TILLAGA

Hlíðar – útfærsla einstefnugatna og Lönguhlíðar sunnan Miklubrautar

Umsögn stjórnar foreldrafélags Hlíðaskóla dags. 5. apríl 2025

Varðandi Langahlið - Drápuhlið - útfærsla gatna

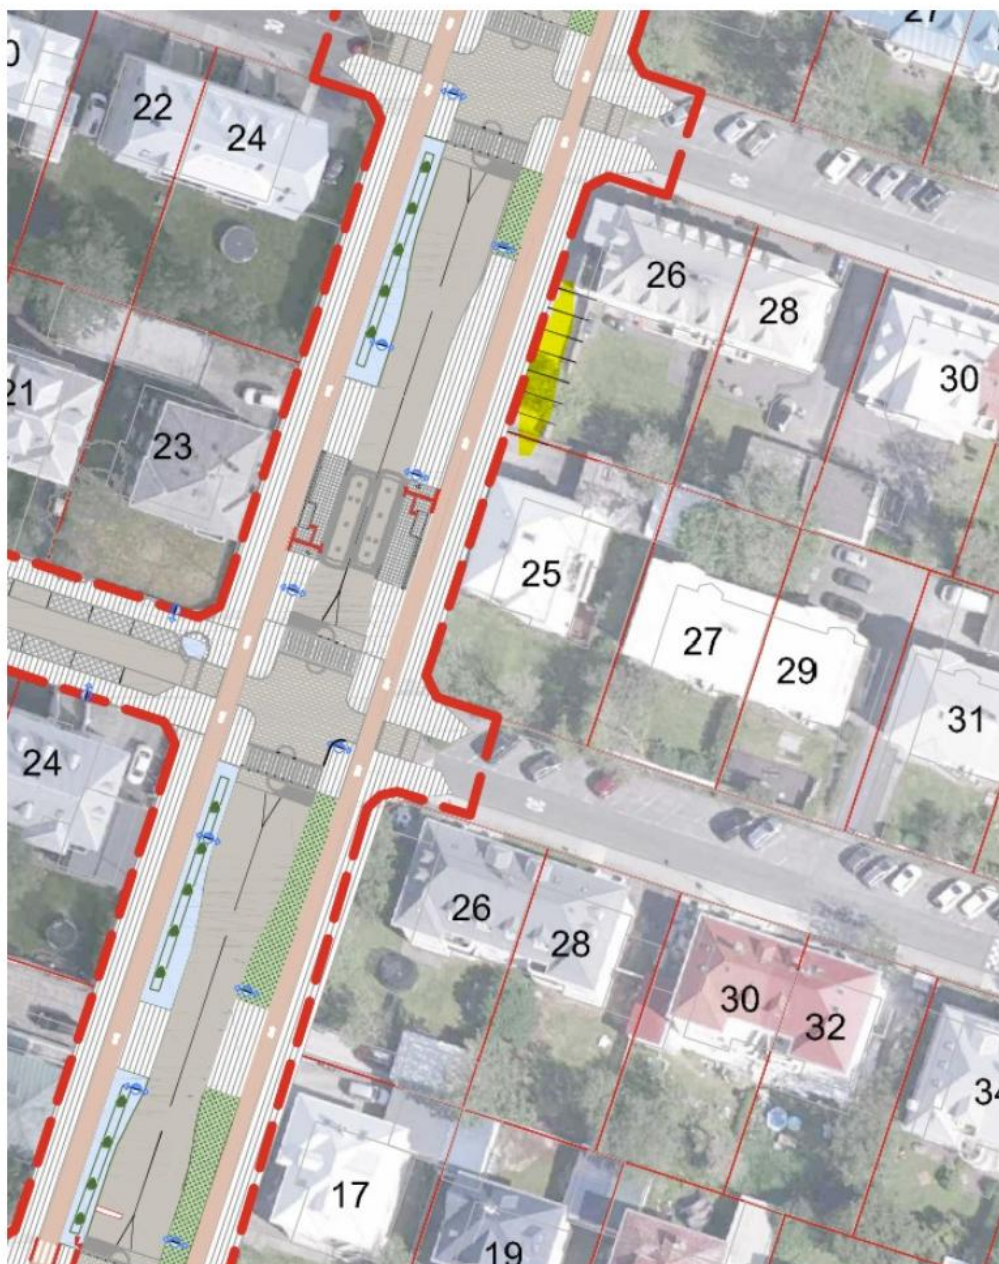
Ég er að reyna átta mig á teikningunni,
Er ekki öruggt að bílastæðin - merkt með gulu á mynd - haldast aðgengileg frá veginum?
Ef svo er, þá höfum við engar athugasemdir

Jú, ekki er lagt til að breyta fyrirkomulagi bílastæða sem eru innan lóða, þ.m.t. bílastæðin sem eru við Mávahlíð 26 og ekið inn á frá Lönguhlíð. Það er einmitt verið að leggja til að færa strætóstöðina til að tryggja m.a. að bílastæðin og strætóstöðin fái nægilegt rými.
